# 改善箇所説明図

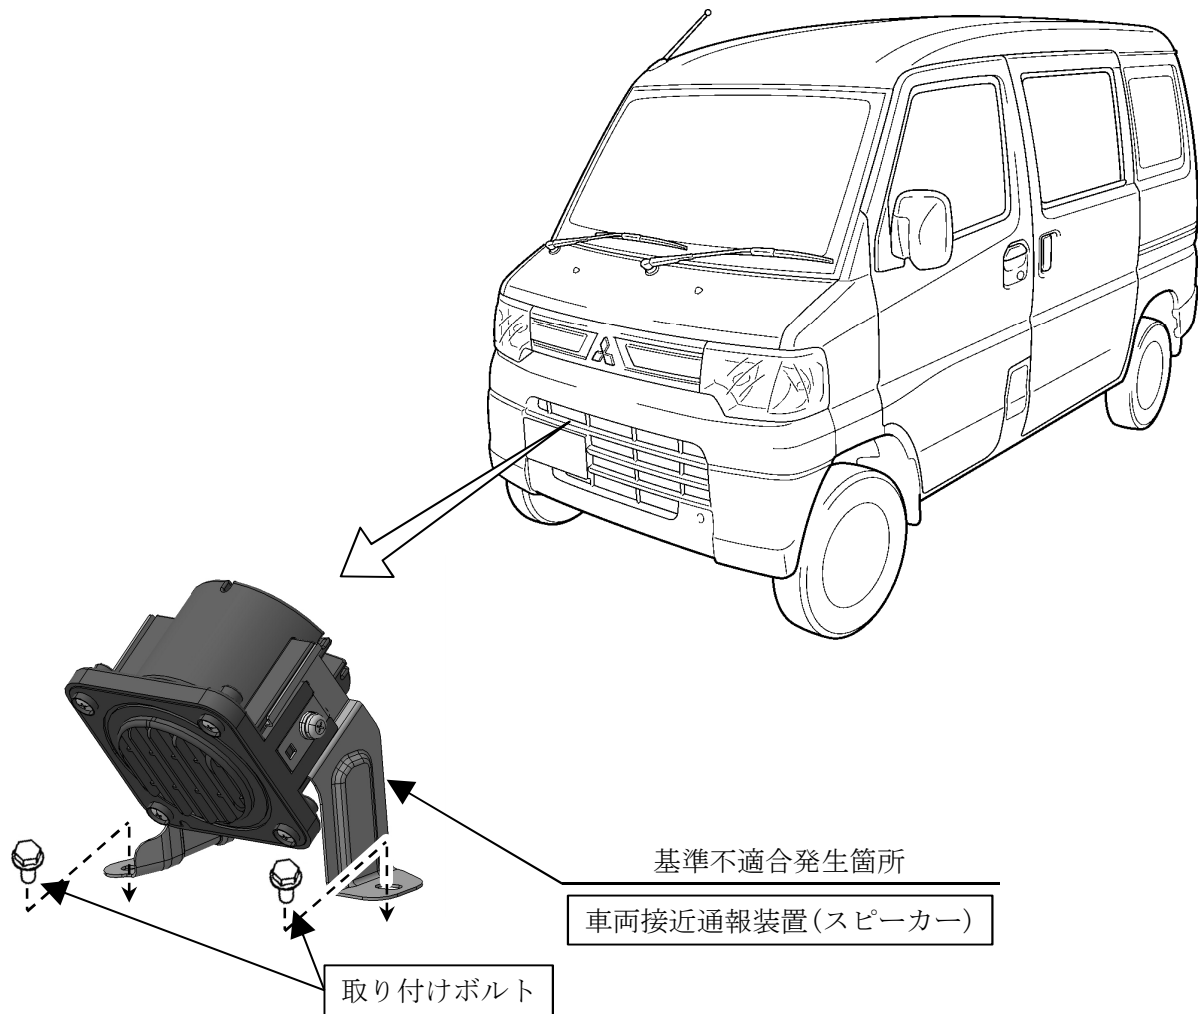
車両接近通報装置のスピーカーにおいて、車体に取り付けるための金属ブラケットの塗装が不適切なため、早期に腐食することがある。そのため、そのままの状態で使用を続けると、腐食が進行してブラケットが破断し、スピーカーが脱落して他の交通の妨げになるおそれがある。

全車両、車両接近通報装置のスピーカーを良品と交換するとともに、取り付けボルトを新品に交換する。

識別：助手席側ドア開口部のデッキクロス取り付けボルト(上側)の頭部に、白または黄色ペイントを塗布する。
